مشروع الحرس الوطني بالاحساء / 1220 p
الرقم: SBG-SANG-BHK-P-1220-ATC-000952

الموضوع:- خطاب السادة دار الرياض

الموضوع : متابعة تنفيذ الاعمال بموقع الأحساء

المشروع : إسكان الحرس الوطني بالإحساء

(صورة رقم - 4)

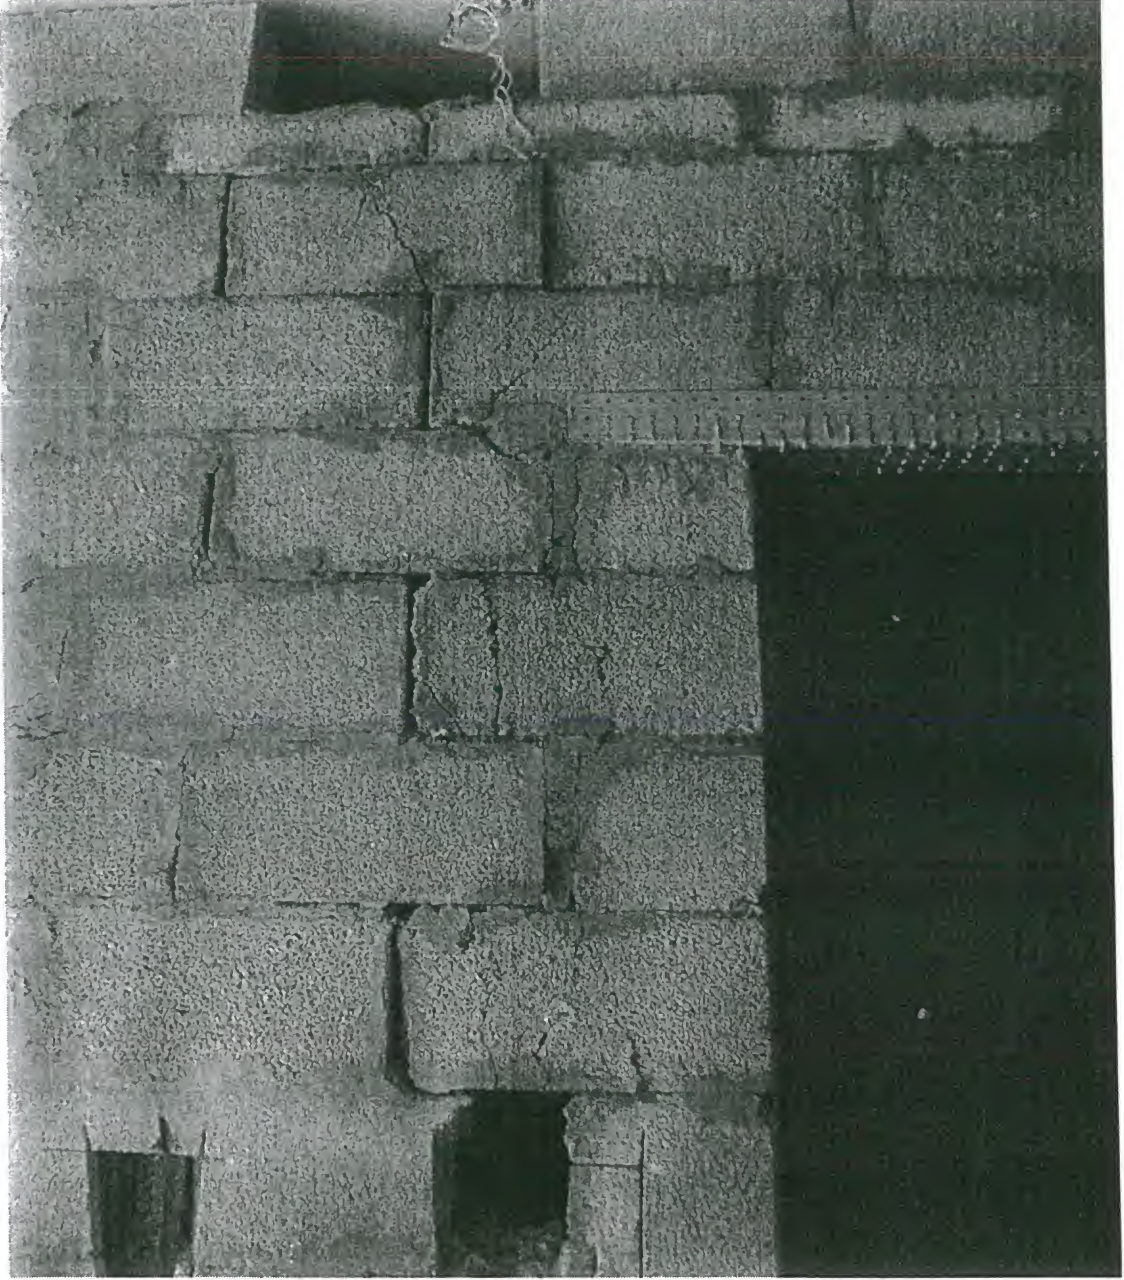
- وجود تضرر كبير بالجدران وتصدعات واضحة وخطيرة قد تؤدي الى انهيار المباني. وقد تؤدي الى تشققات بطبقة البياض على أقل تقدير . (مرفقه صورة رقم 4-5-6-7) .
- عدم الالتزام بإجراءات السلامة اثناء العمل .

(هناك تضرر كبير في الجدران وتشققات وفصل واضح بين البلوك)

(صورة رقم - 5)

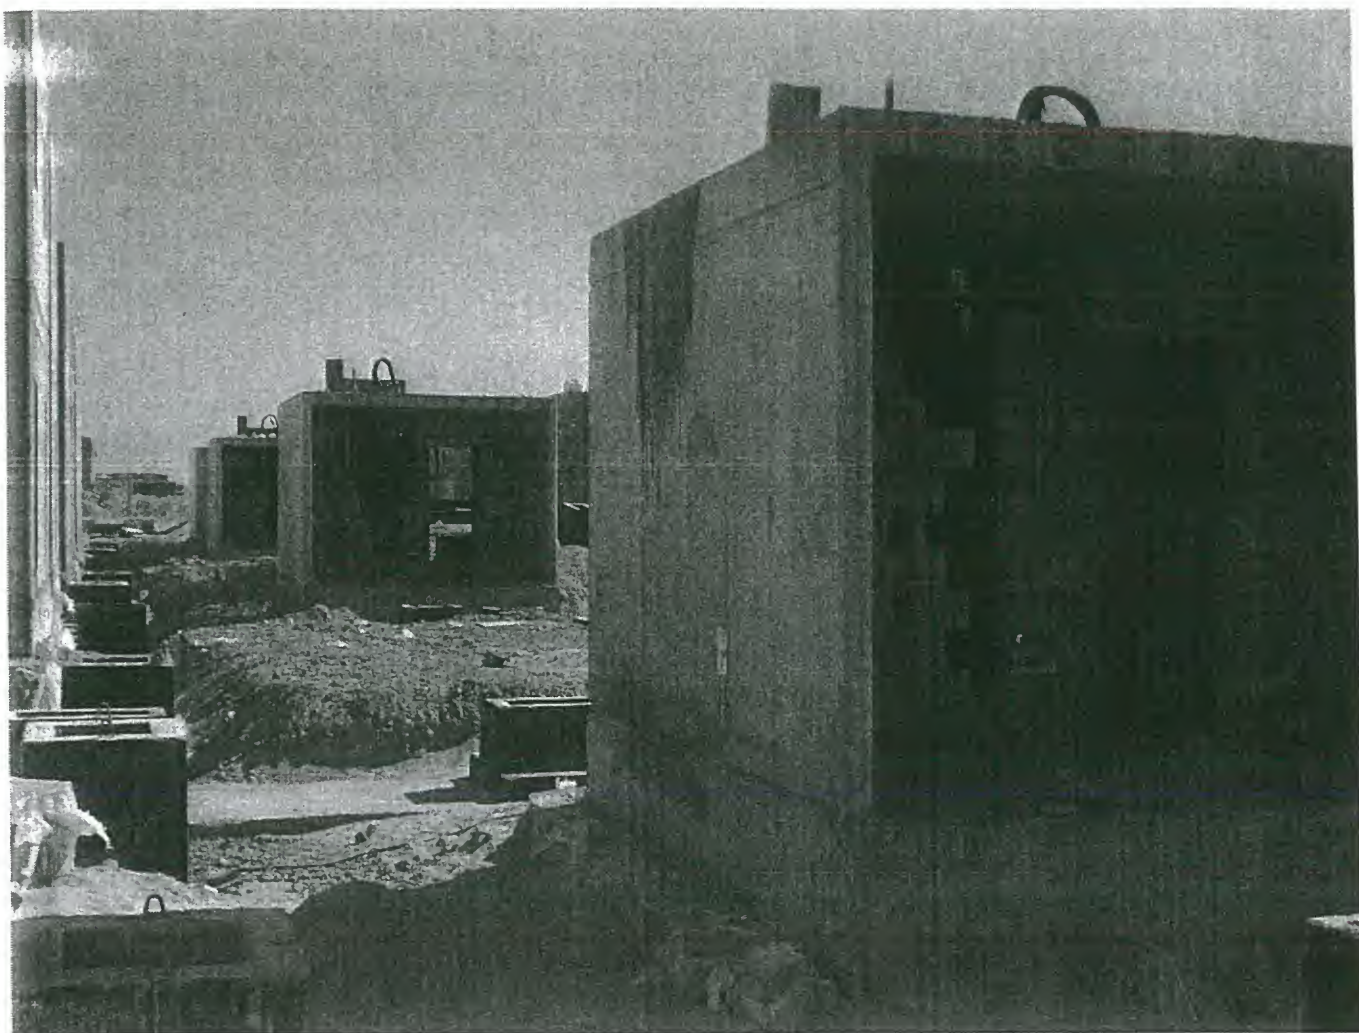
(صورة أخرى تبين التشدعات الظاهرة في أعمال المباني في المداخل ومنطقة العتب)

(صورة رقم - 6)

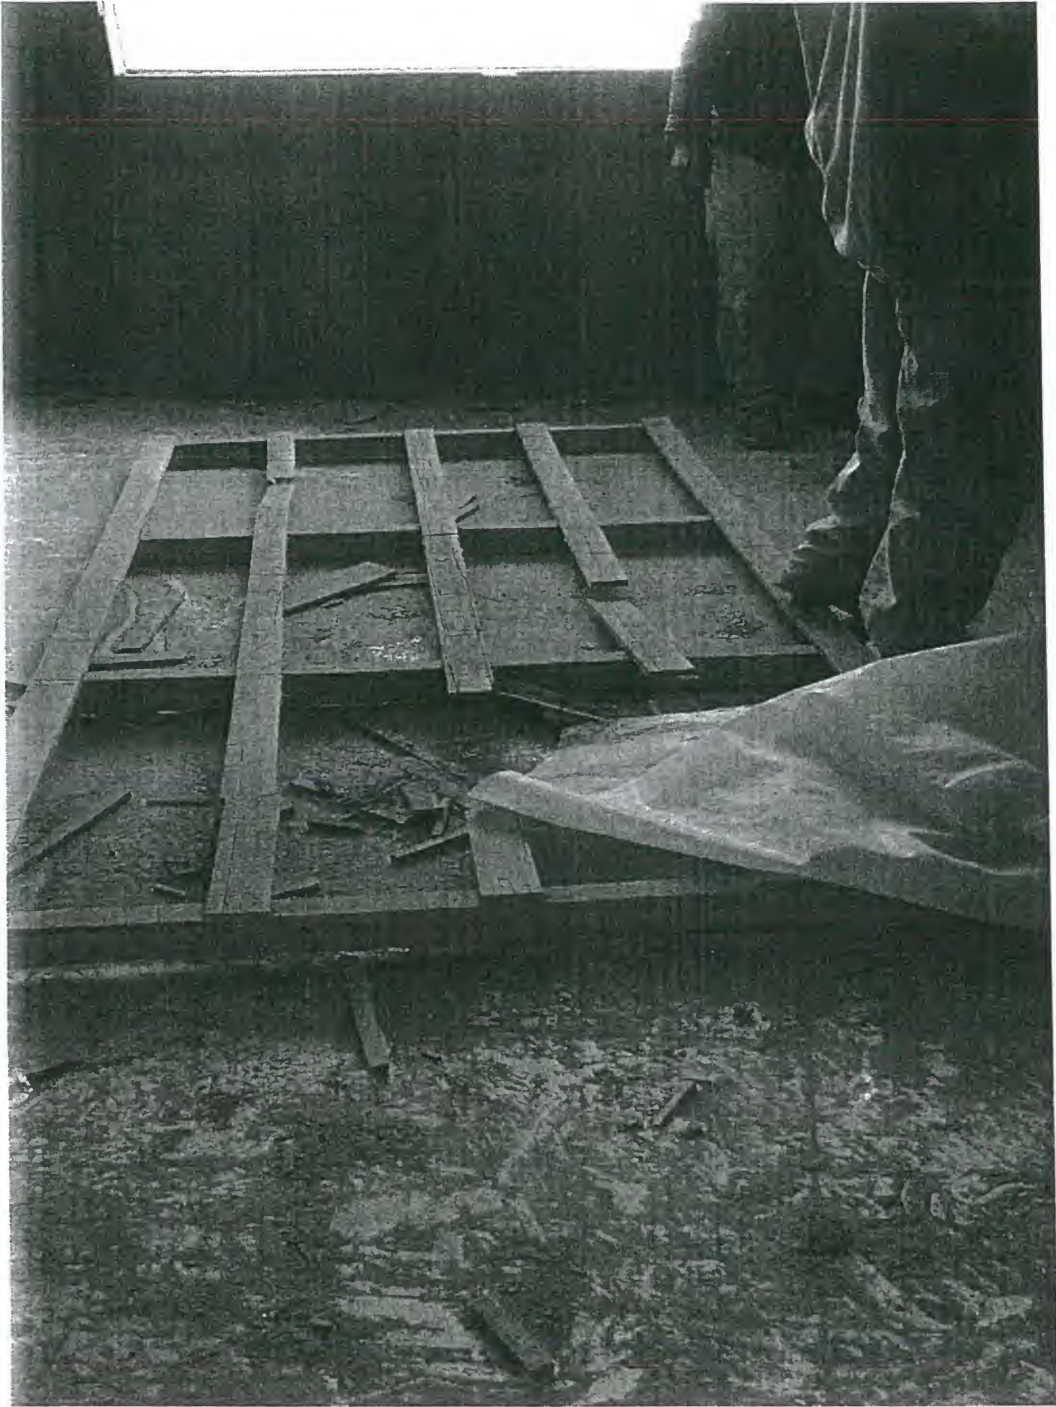
(صورة تبين مدى الضرر اللاحق بأعمال المباني)

(صورة رقم - 10)

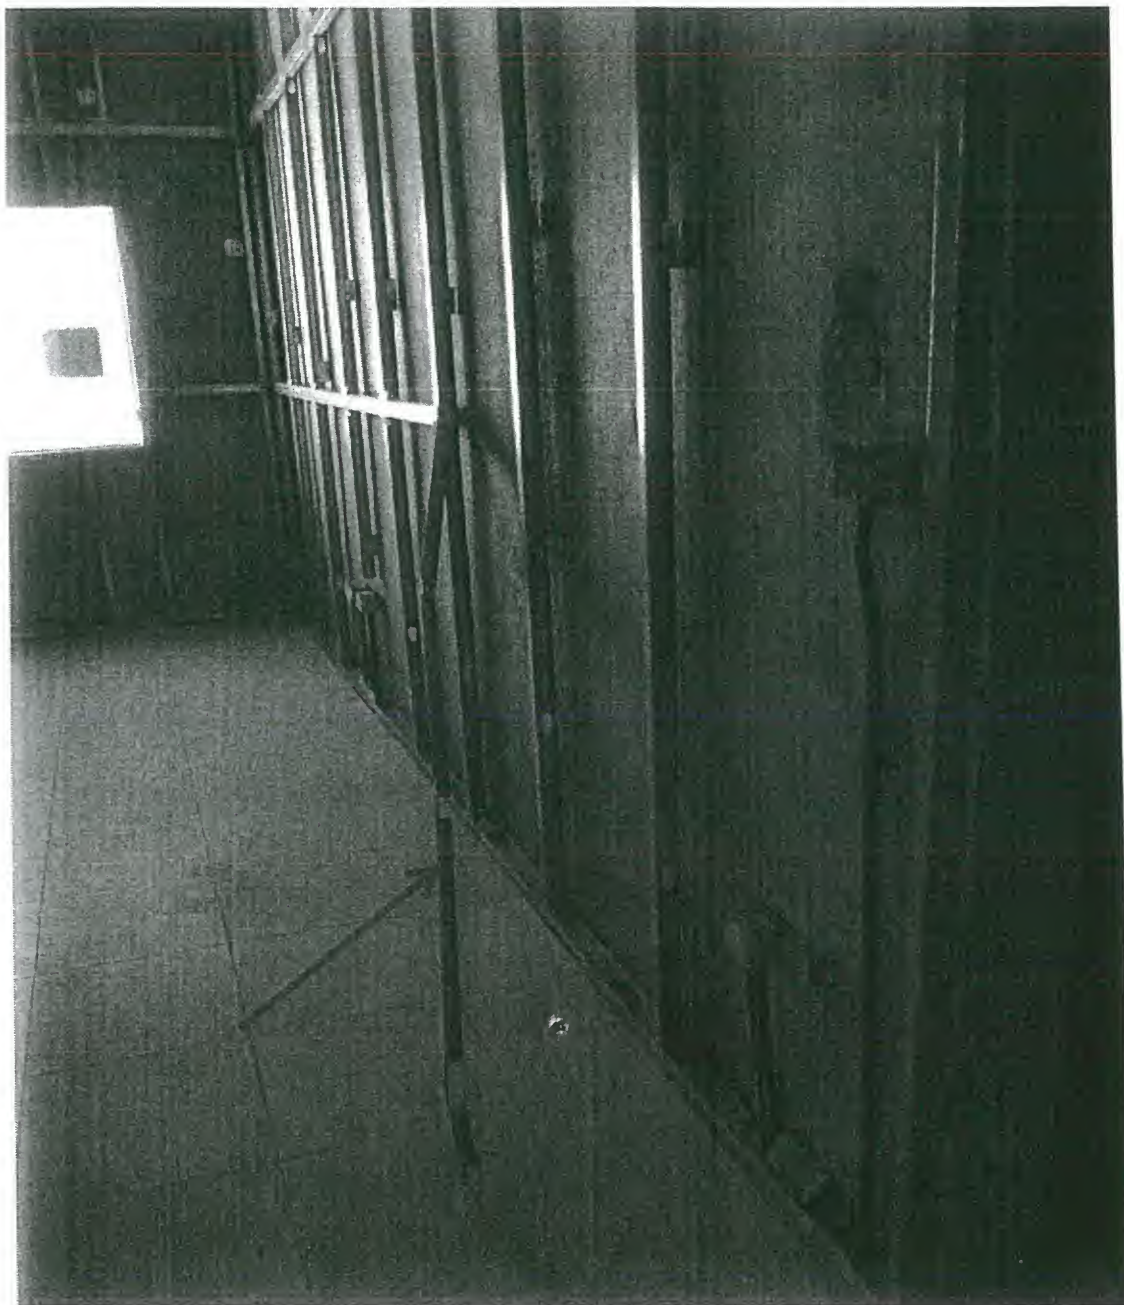
- عدم الإهتمام بنظافة الموقع .
- عدم رش البلوك بالماء قبل وبعد التشغيل .
- تلف بدرجات السلم نتيجة لعدم عمل حماية له بعد التنفيذ . (مرفقه صورة رقم 8) .
- عدم عمل حماية للبلاط بعد تركيبه وإهمال نظافة الموقع . (مرفقه صورة رقم 9-10) .

(صورة أخرى تبين عدم عمل حماية للبلاط بعد التنفيذ)

(صورة رقم - 11)

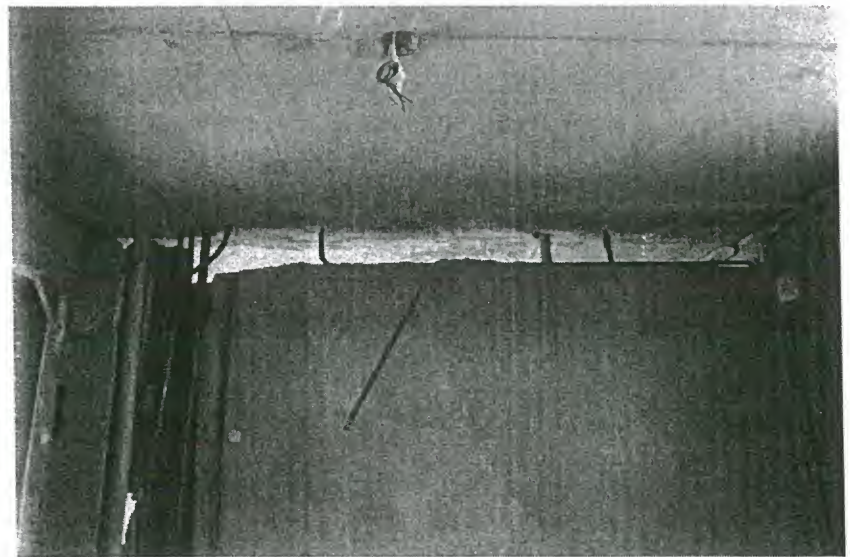
- ظهور تلف بالهيكل المعدني لجدران الألواح الاسمنتية نتيجة لعدم مواصلة الاعمال . (مرفقه صورة رقم 11) .
- تصدع في البياض والجدران نتيجة لتنفيذ الأعمال الميكانيكية بالحمامات من الداخل بصورة غير سليمة . (مرفقه صورة رقم 12) .

(تلف بالهيكل المعدني للألواح الإسمنتية نتيجة لعدم مواصلة العمل)

(صورة رقم - 14)

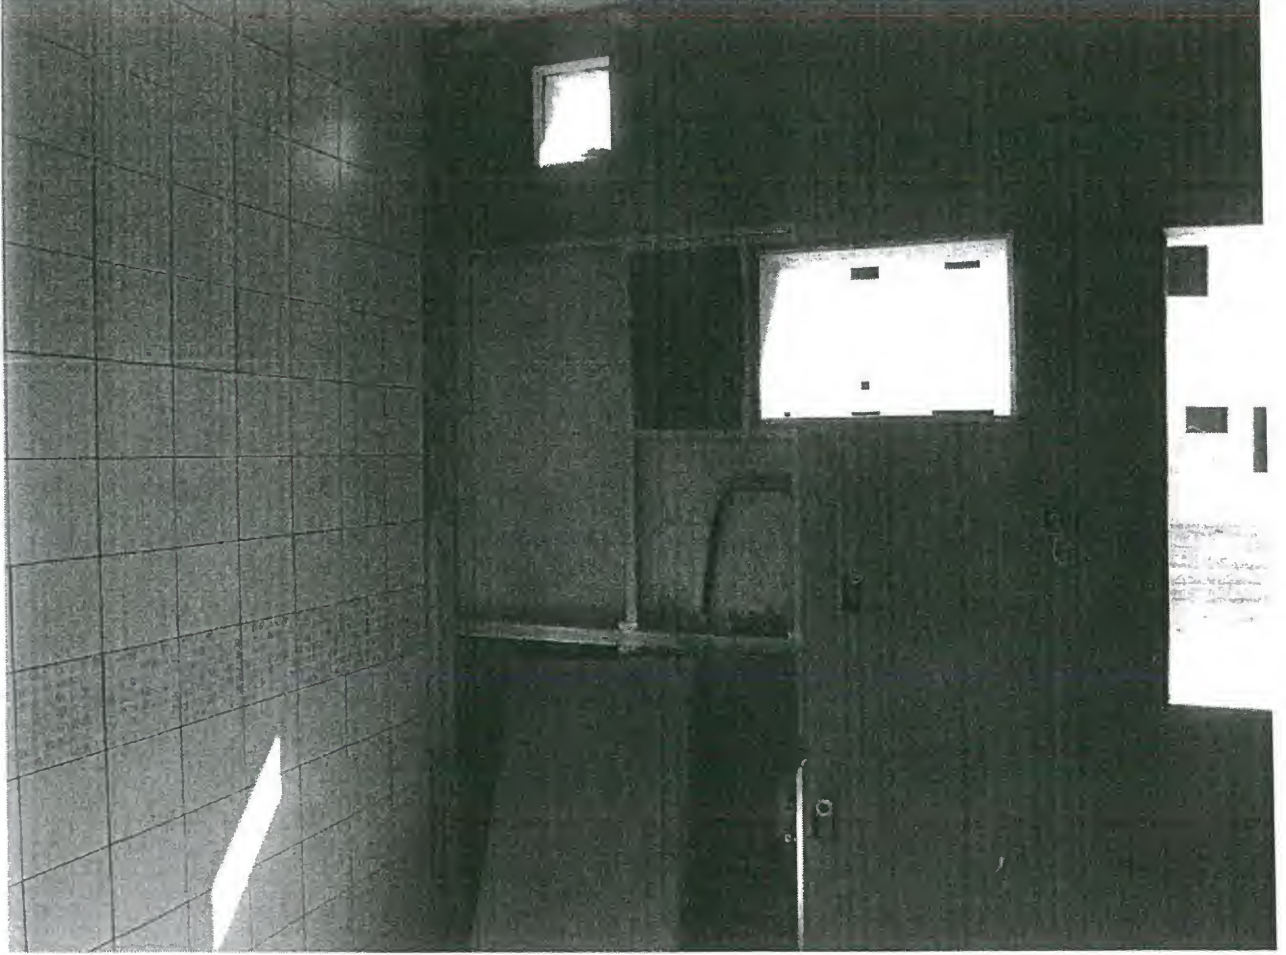
- عدم انتهاء أعمال التوصيلات الكهربائية رغم الانتهاء من أعمال البلاط (مرفقه صورة رقم 13) .
- عدم إكمال أعمال المباني مع البدء بأعمال البياض (مرفقه صورة رقم 14) .

(عدم اكتمال اعمال المباني مع البدء في أعمال البياض)

(صورة رقم - 16)

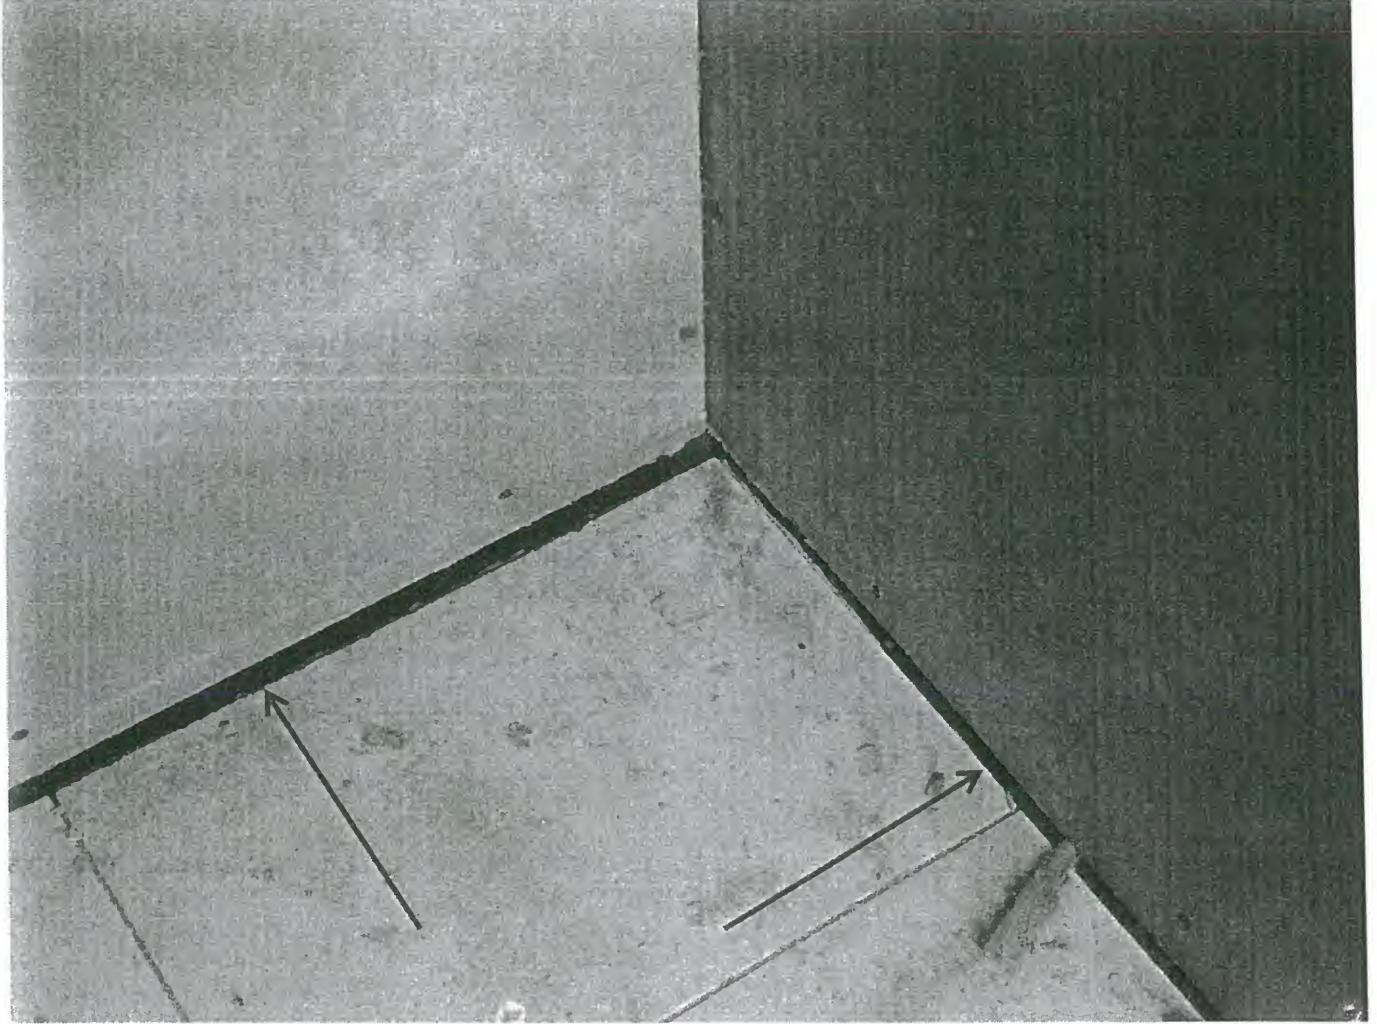
- عدم مراعاة التتابع في التنفيذ حيث يتم تثبيت البلاط قبل الانتهاء من أعمال تثبيت الألواح الاسمنتية والعازل الحراري . (مرفقه صورة رقم 15) .
- استكمال توصيلات الاعمال الميكانيكية قبل اكمال اعمال الفواصل والجدران في غرف السائق . (مرفقه صورة رقم 16) .

(عدم مراعاة التتابع في أعمال المباني والميكانيكية)

(صورة رقم - 17)

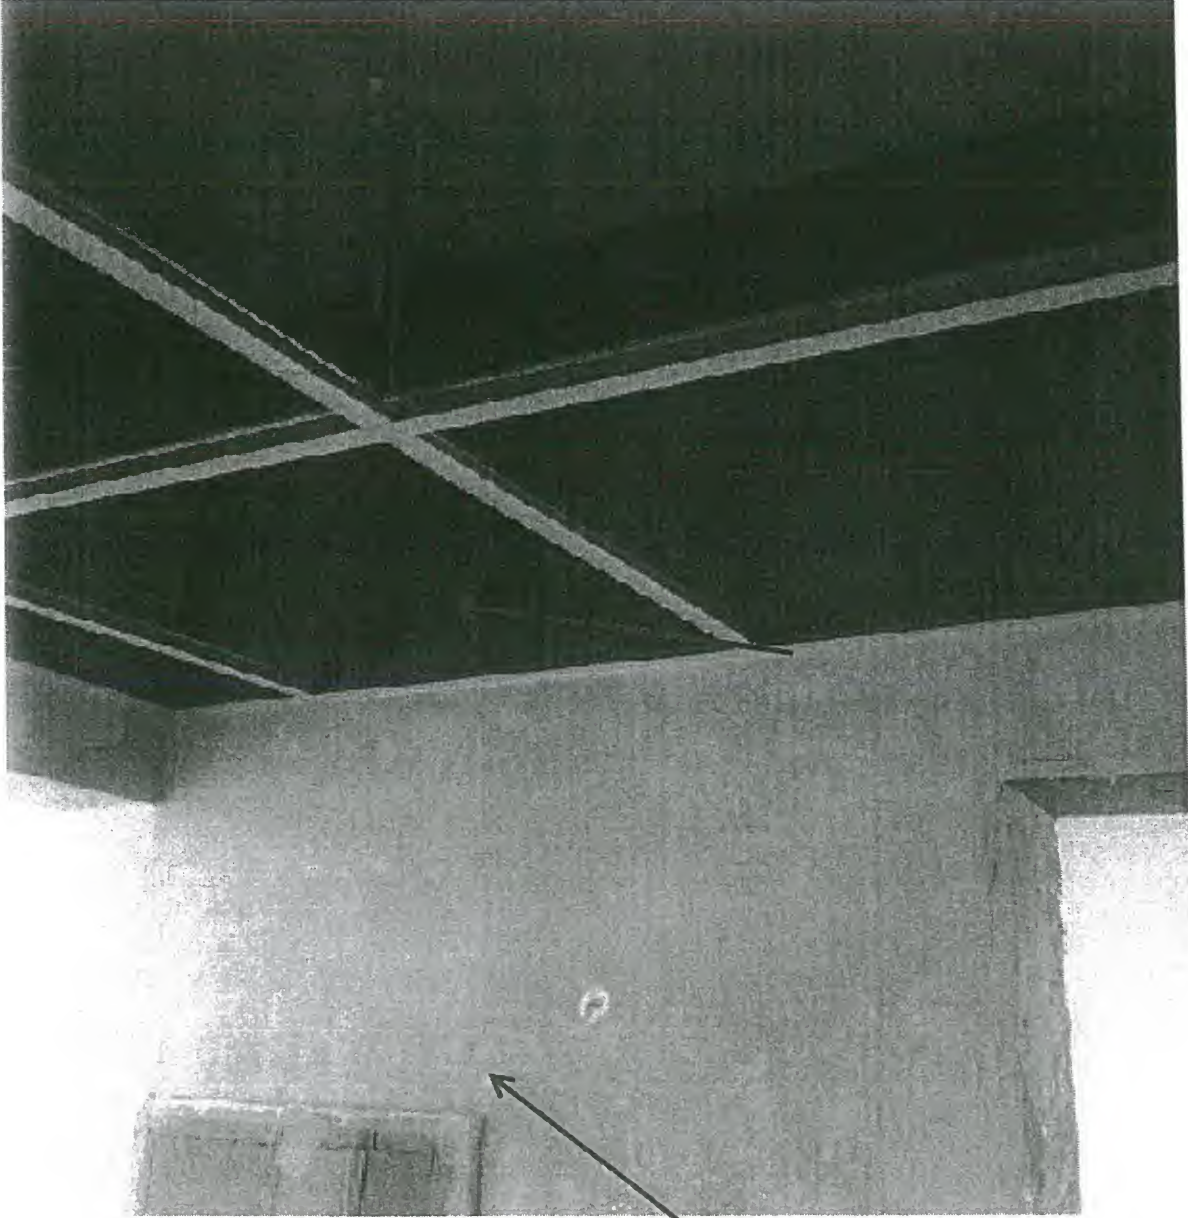
- هناك فراغات بين بلاط الارضيات وجدران الالواح الاسمنتية يشير الى سوء التنفيذ وعدم مراعاة المقاول لتربية الغرفة والزوايا القائمة . (مرفقه صورة رقم 17) .

(هناك فراغ بين نهاية بلاط الارضية وجدران الالواح الإسمنتية مع عدم تطابق الزوايا)
